FAG Servis Bülteni

Montaj Notları

BPW Aksları için Kullanılan Tekerlek Rulmanlarında Değiştirilmiş Baskı Pulu

Aks üreticisi: BPW

Şekil 2: Değiştirilmiş baskı pulu olan porya ve daha geniş yakalı aks somunu

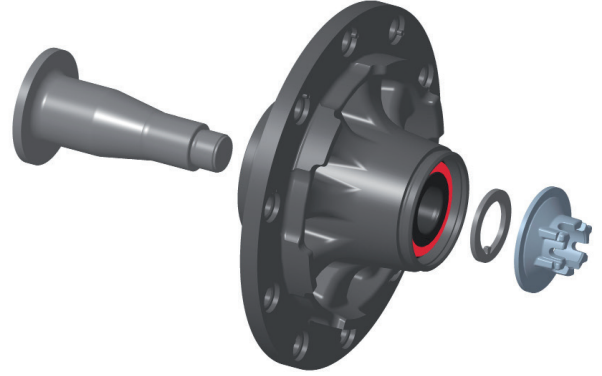
Yukarıda bahsedilen poryaların montajında FAGSmartSET kullanıldığında, önceden monte edilmiş **baskı pulu çıkartılmalıdır!** Porya setinin içinde bulunan baskı pulu bunun yerine takılmalıdır (Şekil 2).

Tekerlek rulmanları standart olmayan bir tasarıma sahip olduğundan, orijinal baskı pulu aks somunu ile tekerlek rulmanı arasında gerekli mesafeyi oluşturacak kadar kalın değildir. Çalışma sırasında bu durum sızdırmazlık elemanının hasar görmesine ve tekerlek rulmanının erken bozulmasına neden olabilir. Birlikte verilen baskı pulu daha kalındır ve bileşenler arasında yeterli bir mesafe olmasını sağlar.

Şekil 1: Dar (sol) ve geniş (sağ) yakalı aks somunu

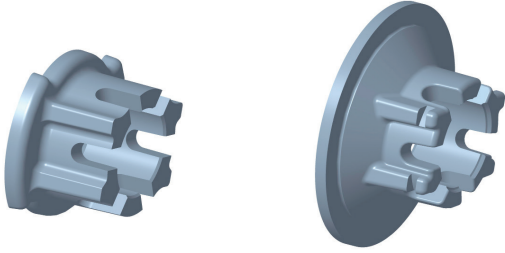
BPW akslarının poryalarına dar veya geniş yakalı aks somunları (Şekil 1) takılabilir. Geniş yakalı aks somunları her zaman bir baskı pulu ile monte edilmelidir.
